05-01-00 - Direzione Generale dell'Ambiente

Oggetto: **[ID: 8454] Procedura di Valutazione di Impatto Ambientale ai sensi dell'art.23 del D. Lgs. 152/2006 relativa progetto di un impianto eolico, denominato "Macomer 2", costituito da n. 8 aerogeneratori, per una potenza complessiva pari a 48 MW, e delle relative opere di connessione alla RTN, da realizzarsi nei Comuni di Santu Lussurgiu (OR), Borore (OR), e Macomer (NU). Proponente: Enel Green Power Italia S.r.l. - Autorità Competente: Ministero dell'Ambiente e della Sicurezza Energetica (MASE).
Trasmissione parere**

Oggetto: Pos. 1821-2022 [ID: 8454]. Procedura di Valutazione di Impatto Ambientale ai sensi dell'art. 23 del D.Lgs. 152/2006 relativa al progetto di un impianto eolico denominato "MACOMER 2", costituito da n. 8 aerogeneratori, per una potenza complessiva pari a 48 MW, e delle relative opere di connessione alla RTN, da realizzarsi nei comuni di Santu Lussurgiu (OR), Borore (OR) e Macomer (NU). PROPONENTE: Enel Green Power Italia S.R.L. - AUTORITÀ COMPETENTE: M.A.S.E. Trasmissione osservazioni in risposta a nota prot. n. 31805 del 01.12.2022.

Figura 2 _Il territorio della Commenda di San Leonardo come da progetto

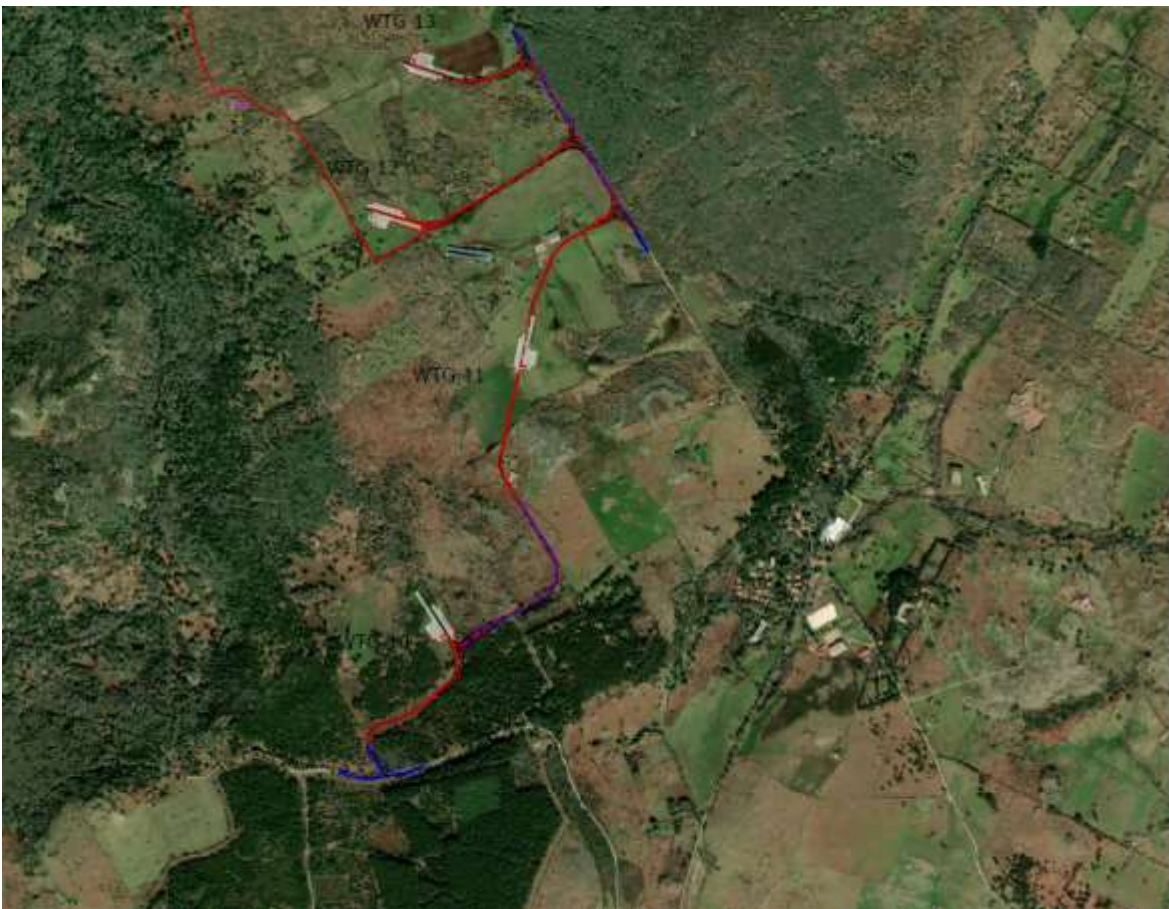
Su questi luoghi sarebbero individuabili, nel progetto “Sindia” gli aerogeneratori WTG 10, 11, 12, che andrebbero a modificare sostanzialmente il disegno del paesaggio così come sussiste da secoli. Dato assodato che il paesaggio contiene in sé il concetto di trasformazione degli spazi, emerge evidentemente una questione di opportunità nella scala dell’intervento, evidentemente non commisurata né alla dimensione dei lotti, in quanto ogni piazzola di basamento degli aerogeneratori sarebbe di dimensione paragonabile al singolo lotto, né alla dimensione degli elementi edili del paesaggio agrario, di superficie evidentemente più ridotta e contenuta.

Figura 2_ Il territorio della Commenda di San Leonardo come da progetto

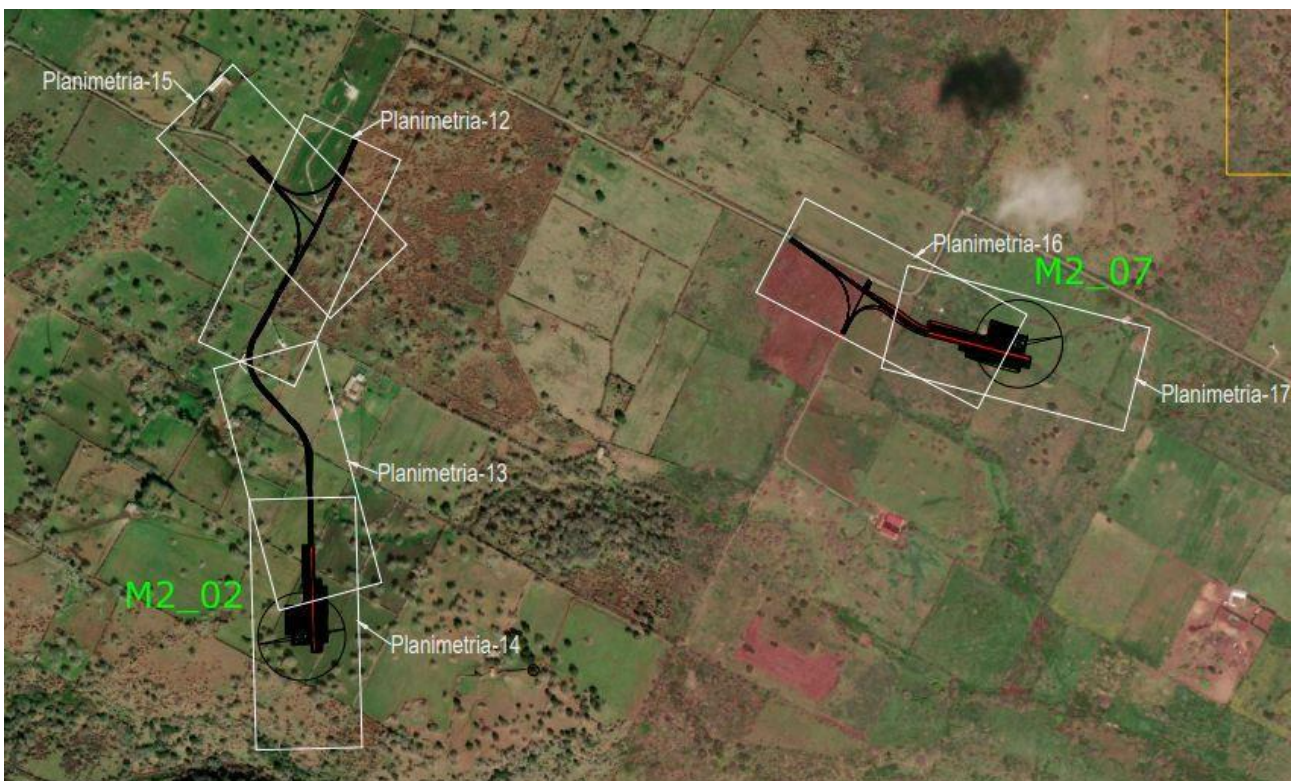
Su questi luoghi sarebbero individuabili, nel progetto “Macomer 2” gli aerogeneratori M2_02 e M2_07, che andrebbero a modificare sostanzialmente il disegno del paesaggio così come sussiste da secoli. Dato assodato che il paesaggio contiene in sé il concetto di trasformazione degli spazi, emerge evidentemente una questione di opportunità nella scala dell’intervento, evidentemente non commisurata né alla dimensione dei lotti, in quanto ogni piazzola di basamento degli aerogeneratori sarebbe di dimensione paragonabile al singolo lotto, né alla dimensione degli elementi edili del paesaggio agrario, di superficie evidentemente più ridotta e contenuta.
